Concours de projets à Compesières
pour l'aménagement du site et
la réalisation d'une école et d'autres
bâtiments communaux et paroissiaux

Rapport du jury

Genève 22 mai 1997

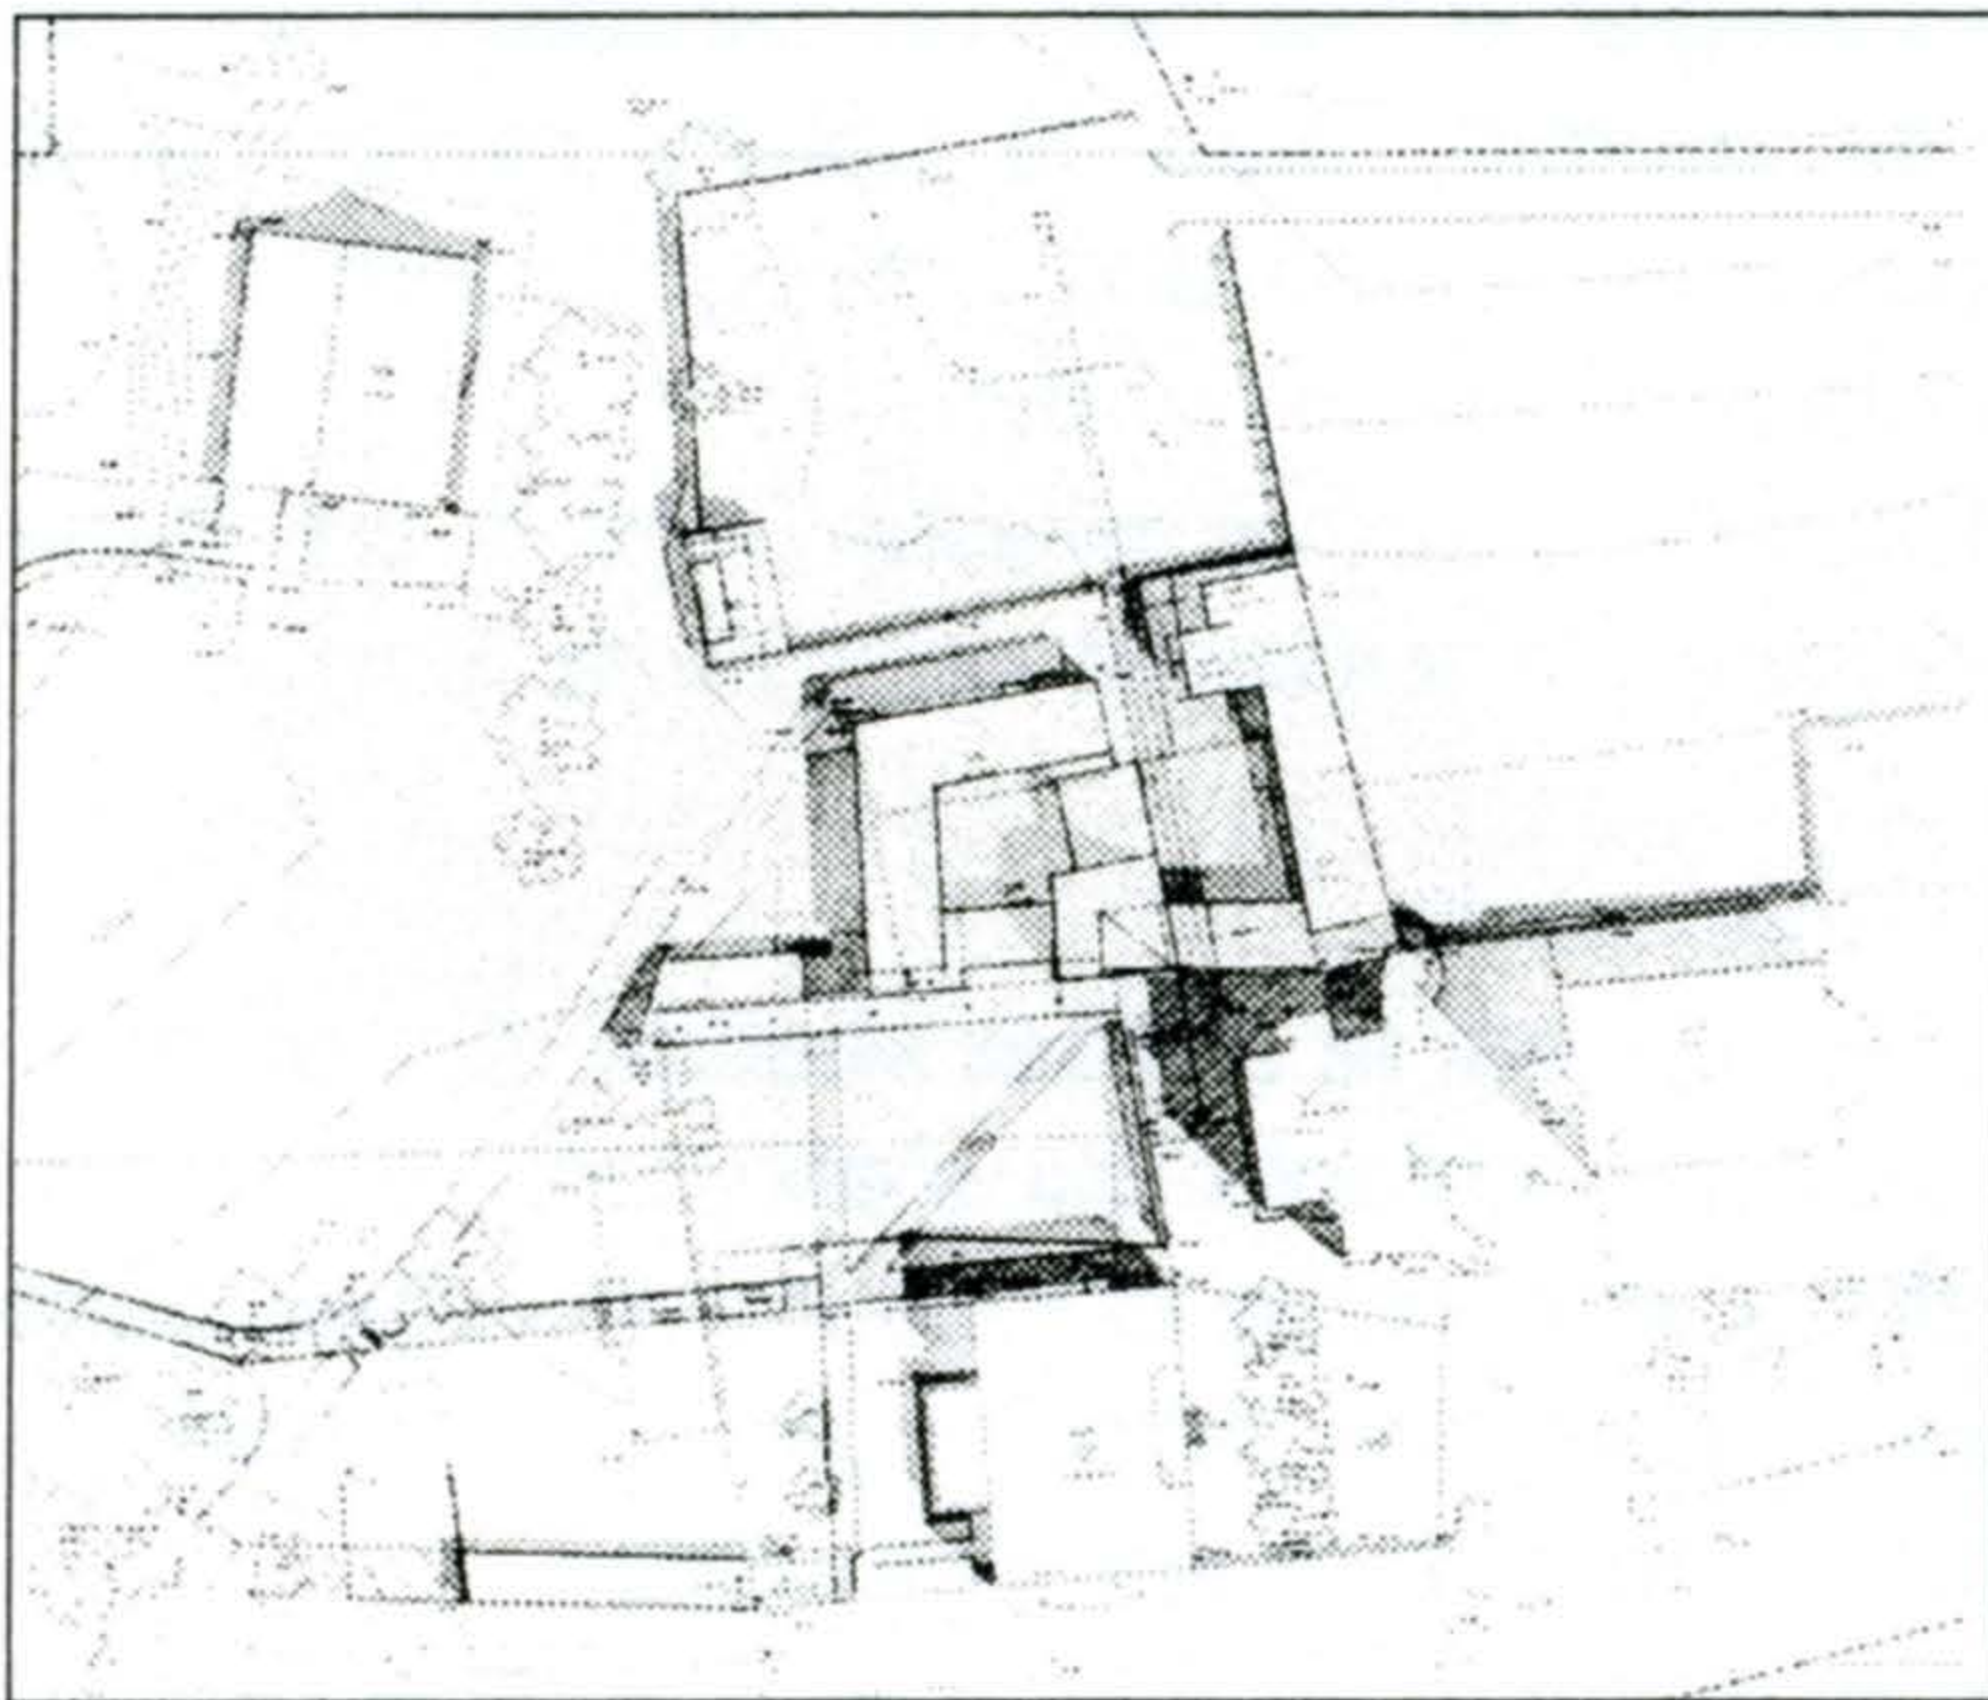
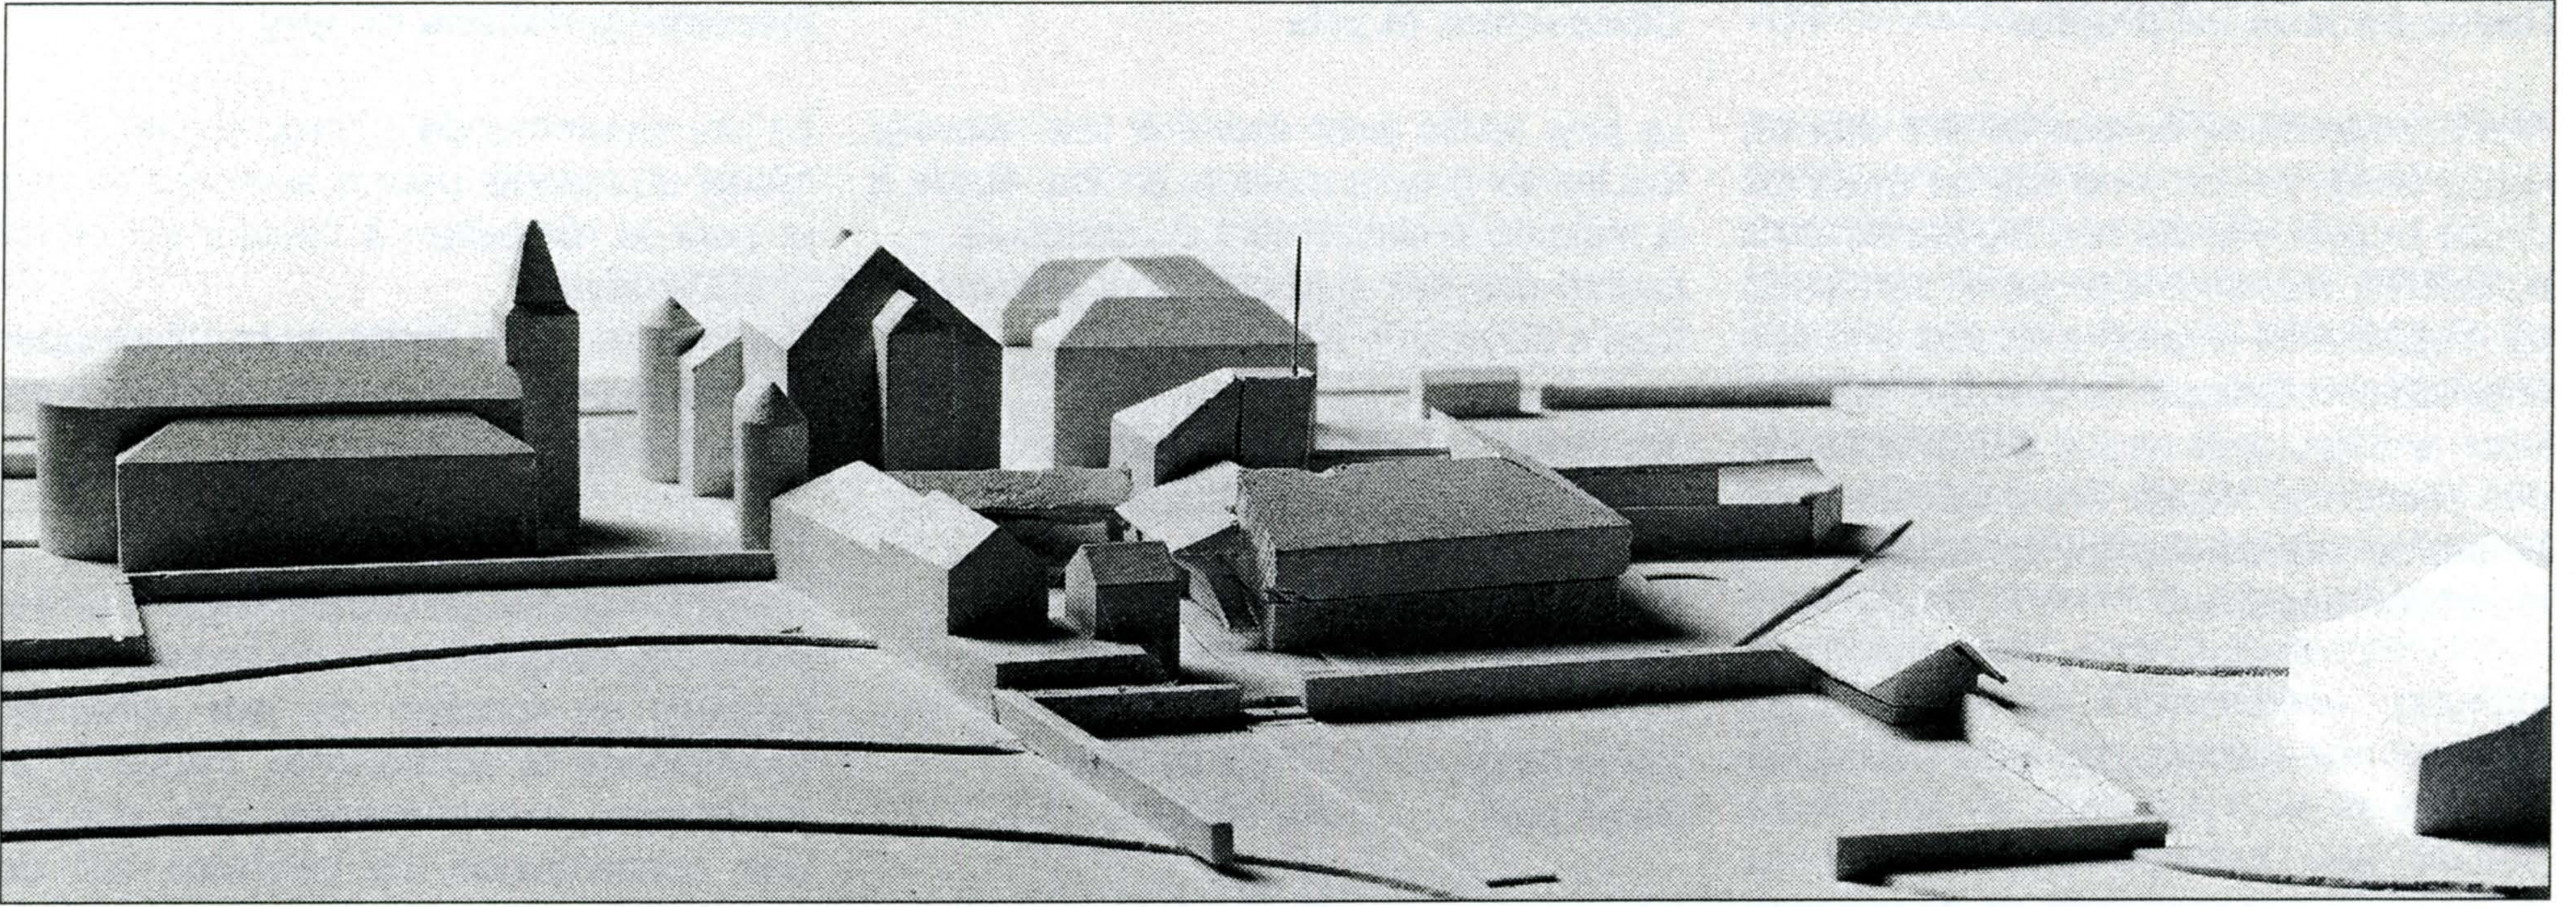
Le projet est très compact; implanté de manière claire, il considère la Commanderie comme le point central du site. L'intervention est cohérente, mais l'approche quant au traitement du bûcher est discutable. En effet, ce volume est sans appui à la suite de la démolition de la ferme et perd sa signification. Le parking proposé sous le bûcher est malvenu. L'implantation de l'école utilise les anciennes traces du site, mais le dialogue entre l'ancien et le nouveau est peu convaincant. Le traitement de la façade nord-ouest procède d'une fausse équivalence, car si le château relève d'une architecture intéressante, l'école actuelle est plus simpliste, quoique relevante de son époque alors que la nouvelle école manque cruellement d'expression. Concernant les circulations, la liaison entre les deux écoles est inexistante et la distribution intérieure des bâtiments compliquée. Les surfaces du projet sont minimales voir insuffisantes; par exemple les salles de réunion de la Paroisse n'offrent que 60m² au lieu des 120 m² demandés.

“Carrefour” prend le parti d’une architecture intimiste à l’échelle des enfants pour qui l’école est construite. “L’architecture n’a pas pour vocation de produire des objets isolés, mais des événements et les événements doivent se rattacher au contexte.” Le jury a fait sienne cette réflexion.

Le projet est organique, introverti, mais ouvert sur le paysage. L’organisation des volumes prédomine, les façades n’étant que leur résultante.

Fruit d’une démarche privilégiant l’habitabilité des espaces et la cohérence des usages, le nouveau bâtiment devrait focaliser les activités scolaires et les éloigner de la route de Cugny. La situation du préau participe au déplacement du centre de gravité de l’école, tout en préservant une saine démarcation avec les activités communales et paroissiales.

Articulée autour de clos - le patio intérieur, l’ancienne cour de la ferme, le préau au trois façades, le parc à véhicules dans les murs - le projet dialogue avec la Commanderie, cherchant, non sans quelque complaisance, à l’épauler face aux masses excessives de l’église et de l’école érigées au XIX^e siècle.

La distribution et la modularité des espaces intérieurs, la diversité des plans et des volumes sont prometteurs d’une convivialité que renforce l’ouverture de la salle des sociétés sur le patio et la cour de l’ancienne ferme.

Les salles d’étude toutes différentes répondent à chaque étage aux besoins pédagogiques de découloisonnement des classes. A travers le foyer, elles s’ouvrent naturellement au sud sur un préau central, et au nord, sur la campagne environnante.

La liaison avec le parvis de l’église est simple, le percement de l’écurie reste cependant une opération délicate. La bibliothèque s’installe dans le pont de bois que constitue le bûcher conservé et forme un lien intéressant entre l’école et le château. La rénovation des écuries conserve les traces du passé et répond au programme important sans créer un sentiment de “bourrage”.

La séparation de la circulation des véhicules automobiles et celle des piétons et des cycles côté soleil renforce la sérénité et la quiétude des lieux. La question de l’emplacement du parking reste fortement discutable. Il devra être dimensionné de manière très restrictive.

1. Aménagements extérieurs et parking
Revoir l'implantation des parkings et définir sur le site élargi des aires de parcage différenciées en fonction de leur utilisation (quotidienne et permanente, fréquente et temporaire, exceptionnelle), afin d'éviter une concentration de véhicules sur de grandes aires de stationnement permanent. Privilégier le maintien du caractère rural du site; murets, murs de clôture, revêtements des sols, tracés des parcours doivent faire l'objet d'un soin particulier.
Explorer d'autres liaisons entre le parvis de l'église et l'ancienne cour de la ferme.

2. Bâtiments
L'écurie est le dernier vestige rappelant l'activité agricole qui s'est déroulée sur le site. Cette petite construction vernaculaire de qualité doit faire l'objet d'une restauration attentive et respectueuse.
Les toitures et les murs perçus depuis Saconnex d'Arve devraient conserver leur aspect peu percé.

3. Architecture
L'expression architecturale des nouveaux bâtiments demande à être précisée. Cette recherche devra être entreprise très rapidement et accompagner l'ensemble de l'élaboration du projet par des approches successives et progressivement développées. Les matériaux devront être choisis avec soin et correspondre avec sensibilité à la tradition et à l'évolution du site bâti et à développer. Il faudra se garder de toute tentative de référence au pittoresque et de mimétisme avec les bâtiments existants.
